Eskiis:

Transpordiameti 19.01.2023 märkused on mustaga.

Tutvusin eskiislahenduses sõidutee ja JJT vahelise ohutusriba laiusega ning mahasõitude gabariitidega. Esialgsed tähelepanekud:

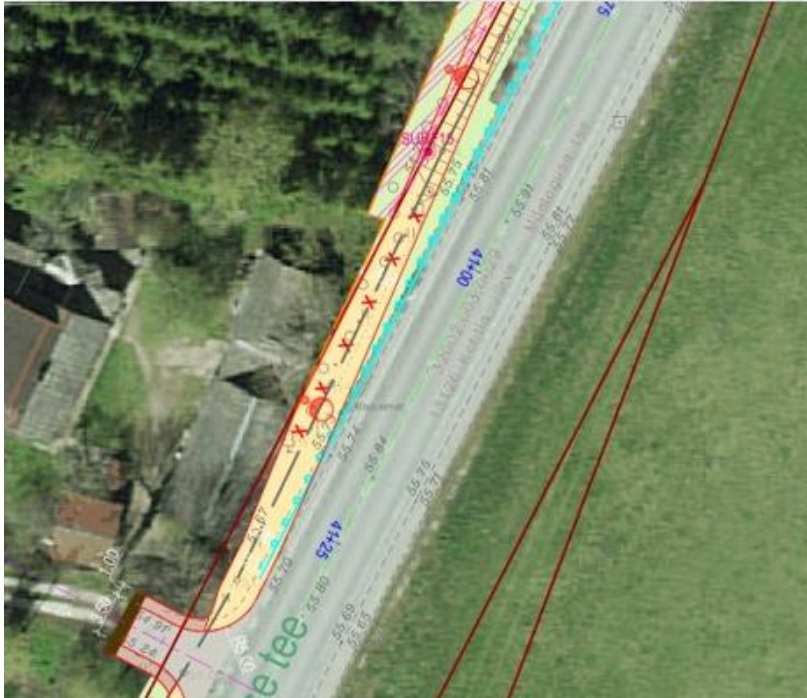
4. Riigitee 13126 Kohtla-Järve - Mäetaguse (50 km/h, liiklussagedus 2150 a/ööp). Põrkepiirde kavandamisel tuleb tagada piirde normide kohane kaugus sõidurajast, jalgteest ja toimivuseks vajalik minimaalne piirde pikkus.
17.03.2023 Roadplan OÜ: Põrkepiirded asendatud elastsete kummipostidega.

11.04.2023 Transpordiameti: Kas ohutuse seisukohalt on kaalutud ka muid meetmeid kui tähispostid, milline on valiku põhjendus?

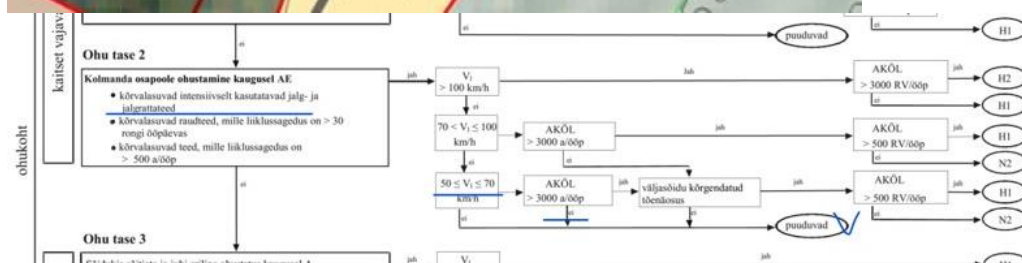
1. Juhise järgi ei pea piirdeid paigaldama, aga kuidagi peab eraldama.

17.03.2023 Roadplan OÜ: Oleme lahendanud eraldamise elastsete kummipostidega.
